AUTOSTRADA VALDASTICO A31 NORD

PROGETTO DEFINITIVO

ELABORATO: DOCUMENTAZIONE INTEGRATIVA PREDISPOSTA DURANTE LE PROCEDURE APPROVATIVE
INTEGRAZIONI RICHIESTE DAL MiBACT
Relazione su richiesta di integrazioni nell'ambito della verifica di ottemperanza prot. n. 28986(7/12/2017)

RELAZIONE SU RICHIESTA DI INTEGRAZIONI NELL'AMBITO DELL'ISTANZA DI VERIFICA DI OTTEMPERANZA
PROT. N. 28986 (7-12-2017)

Figura 4 Variazioni di grigio

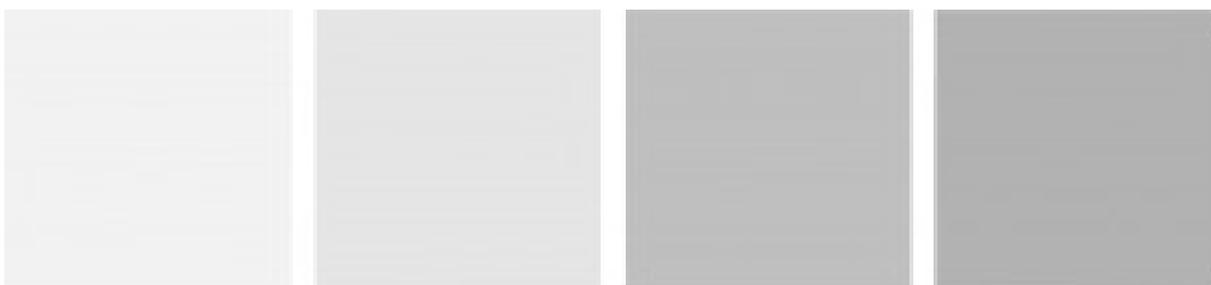
45. a) le strutture dei caselli e del centro di manutenzione non sono state sufficientemente studiate per l'inserimento paesaggistico e la scelta cromatica derivata, ovvero il bianco, appare prevaricante rispetto alla gamma di cromatismi presenti e non si inserisce correttamente in un contesto montano di valle.

Pertanto le scelte cromatiche utilizzate in questa fase progettuale richiamano le colorazioni caratteristiche sopra descritte, evitando il colore bianco che poco si inserisce nel contesto attraversato.

Figura 8: Chiesetta di S. Agata - Stato di fatto

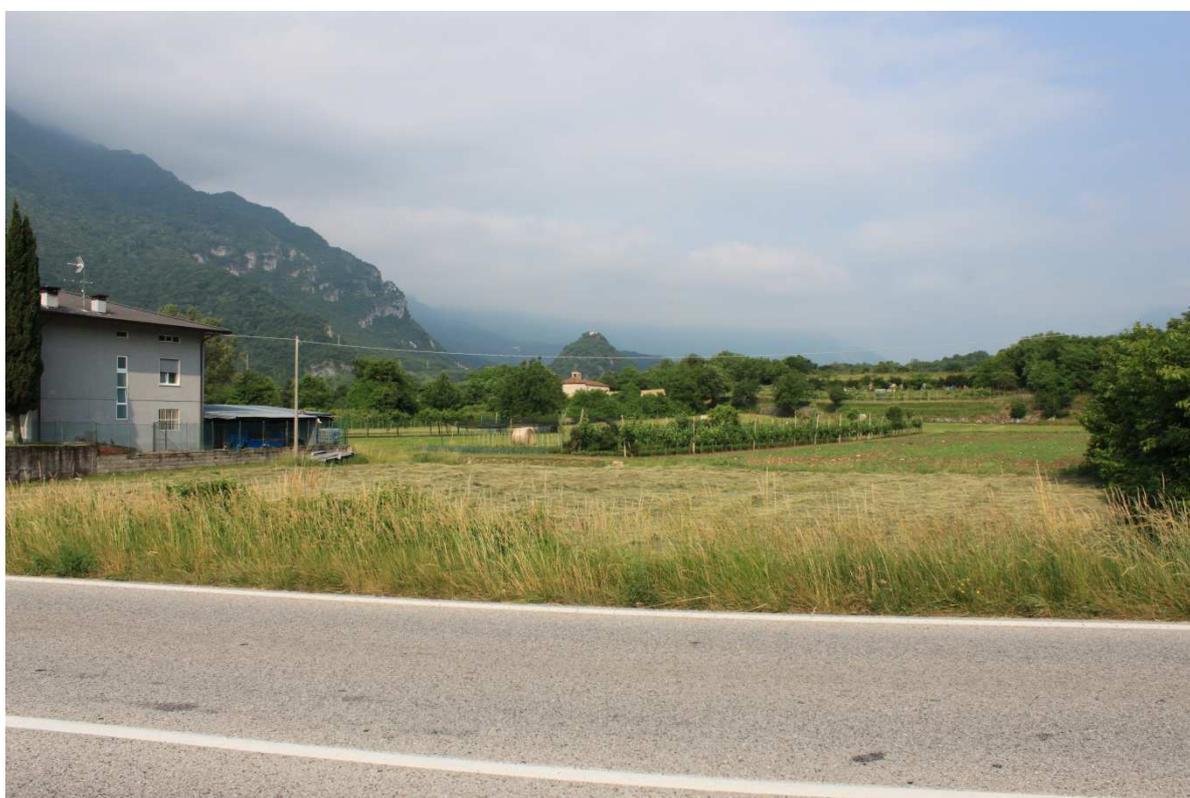
45. d) le fotosimulazioni prodotte non sono sufficienti in riferimento a quanto richiesto nella prescrizione. A titolo esemplificativo, rispetto alla chiesa di S.Agata è stata prodotta una sola simulazione, in riferimento al viadotto Assa prossimo al cimitero di Pedescala c’è un’unica vista che comprende marginalmente una porzione del cimitero, tralasciando l’ambito maggiormente significativo dal punto di vista architettonico e paesaggistico.

- della Chiesetta di S. Agata vista dalla SP 350, il cono visuale è orientato verso gli imbocchi della galleria S. Agata 1 (Figura 8, Figura 9, Figura 10);
- del viadotto Assa, da un punto di vista localizzato in adiacenza alle abitazioni e al cimitero di Pedescala (Figura 11, Figura 12)
- dello svincolo di Pedemonte (Figura 13, Figura 14)
- dello svincolo di Cogollo del Cengio (Figura 15, Figura 16)

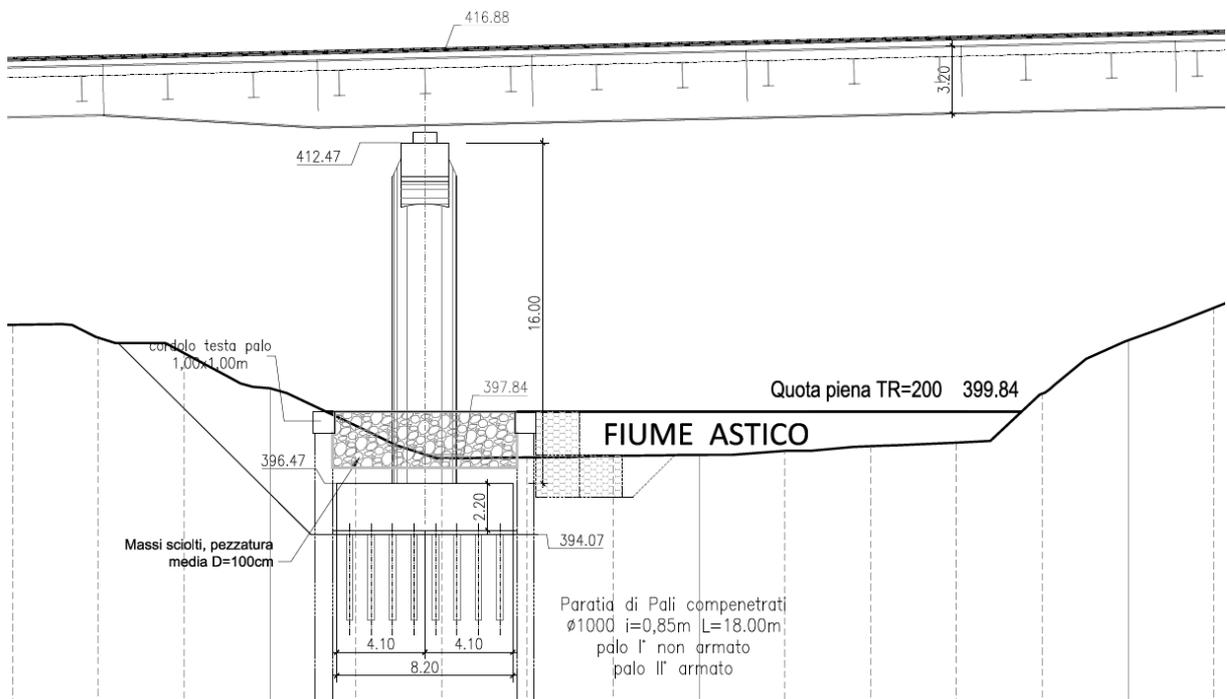
62. Si rimanda a quanto già espresso per il punto 6 e 45. Si rileva inoltre che l'analisi dell'intervisibilità basata sul modello digitale del terreno è puramente indicativa e non significativa in termini paesaggistico percettivi, in quanto basata su riferimenti geometrici che non considerano gli elementi emergenti oltre la quota terra. Si rileva inoltre che alcuni riferimenti sembrano impropri, ad esempio (cfr. Relazione paesaggistica pag. 122) quelli relativi all'inserimento paesaggistico del viadotto Molino che prevede il disegno e i materiali alla base di appoggio delle pile di sostegno che richiamano la preesistente area di cava, ovvero un elemento di degrado e compromissione del paesaggio. Non sono forniti elaborati di raffronto con interventi realizzati in casi analoghi.

Durante l'incontro con la Soprintendenza ABAP del 27 febbraio 2018, oltre a quanto già richiamato nei punti precedenti circa l'esigenza di ulteriori fotosimulazioni, è stato nuovamente richiesto lo studio degli inserimenti paesaggistici già realizzati per altre infrastrutture simili.

Come suggerito anche dalla stessa Soprintendenza ABAP durante la riunione del 27 febbraio 2018, si riporta di seguito una raccolta di immagini e riferimenti tecnici delle varie soluzioni possibili per la sistemazione delle pile in alveo e per la protezione delle sponde.

Figura 19: Viadotto Assa: fotosimulazione dopo 10 anni dall'ultimazione dei lavori

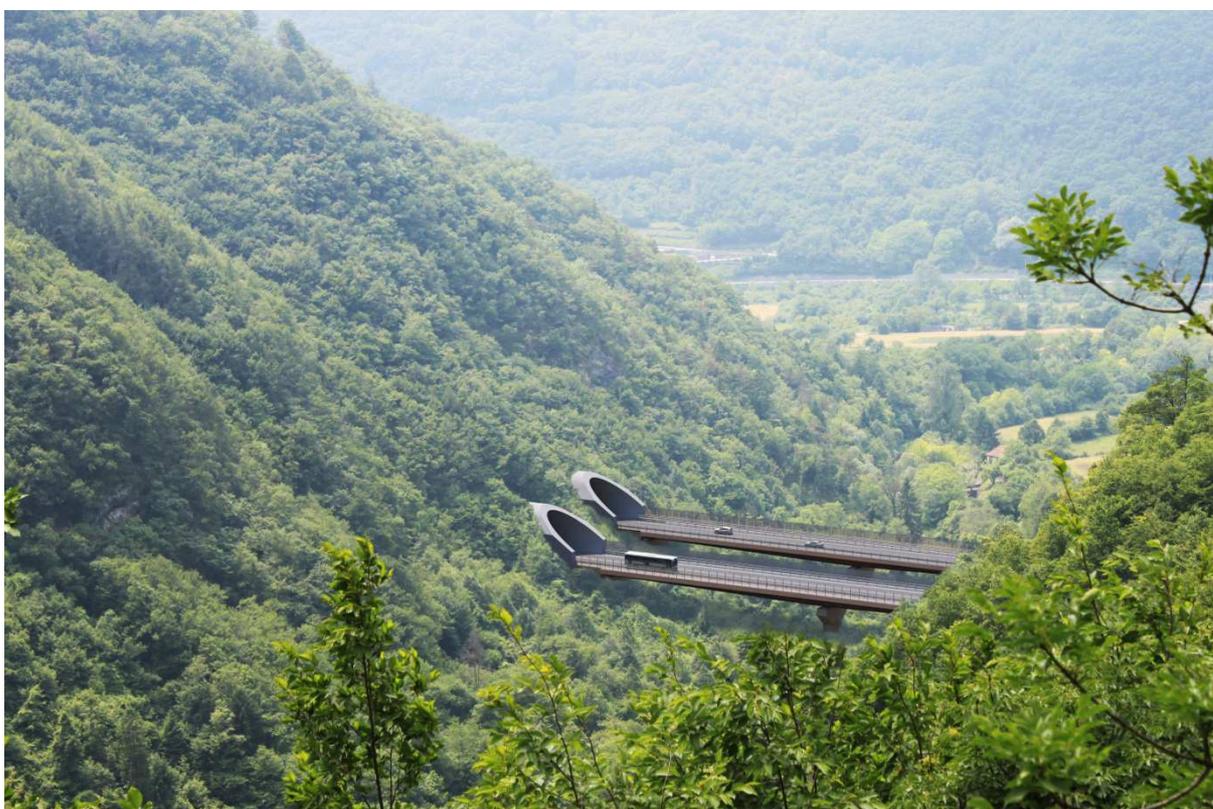
66. Le simulazioni degli imbocchi delle gallerie e dei viadotti, fanno riferimento ad una situazione vegetazionale non compatibile con i lavori da eseguire. Lo studio di dettaglio

richiesto deve prevedere anche la verosimile trasformazione del contesto vegetazionale a seguito dei lavori e simulazioni differenziate nel tempo.

Le fotosimulazioni degli imbocchi delle gallerie e dei viadotti sono state integrate con simulazioni riguardanti le situazioni transitorie dopo 0, 5 e 10 anni dall'ultimazione dei lavori in modo da poter valutare la trasformazione del contesto vegetazionale attraverso diverse fasi temporali.

Figura 23 Stato di fatto: vista notturna di Cogollo del Cengio

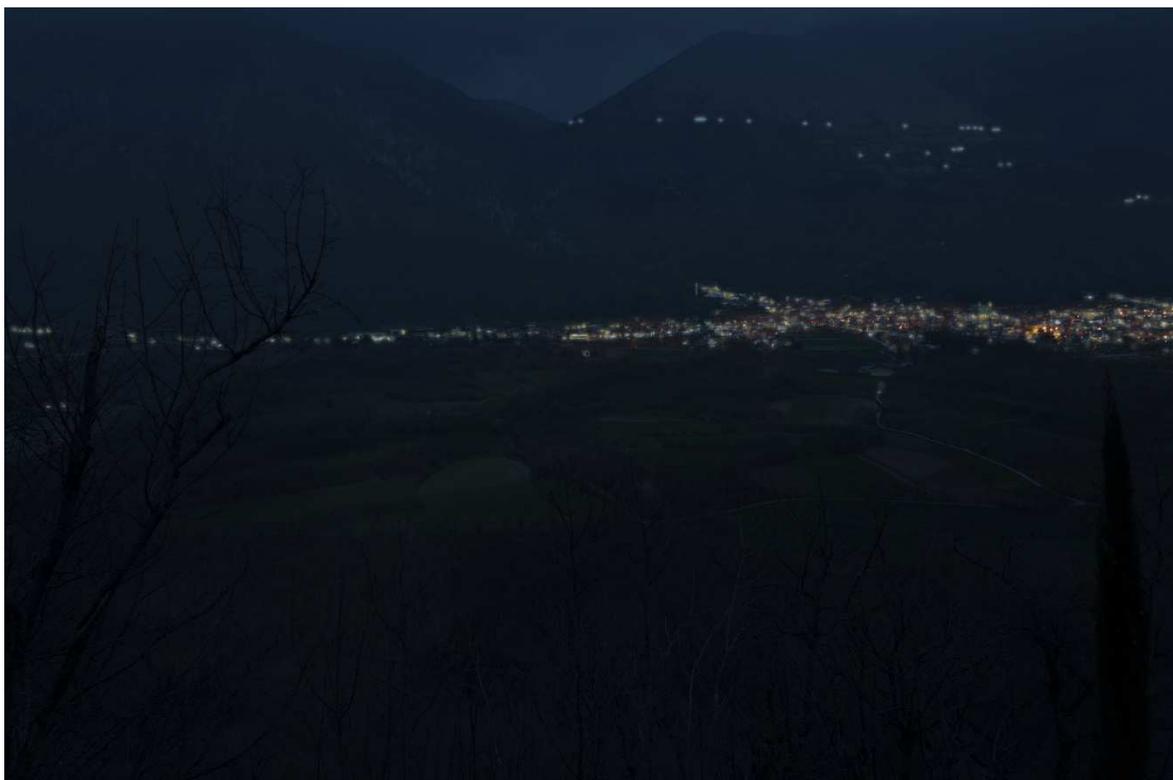
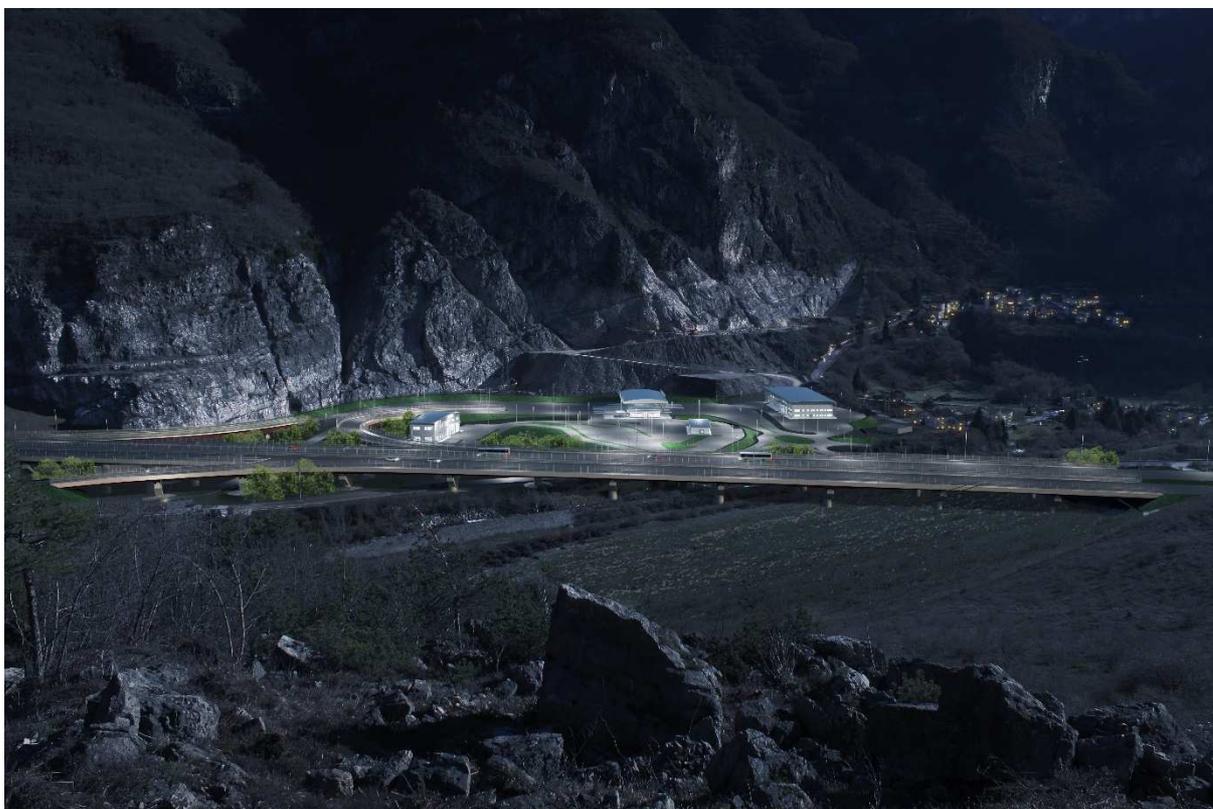
1 e 2: Relativamente a quanto di competenza le fotosimulazioni come già esplicitato nei punti precedenti non sono sufficienti, mancano altresì l'analisi di previsione degli impatti luminosi e la simulazioni notturne.

Oltre a quanto già specificato per le fotosimulazioni nei punti precedenti (vedi punti 45. d.) e 66), è stata eseguita l'analisi degli impatti luminosi e le simulazioni notturne, prevalentemente in corrispondenza di luoghi popolati – svincolo di Cogollo del Cengio e svincolo di Pedemonte.
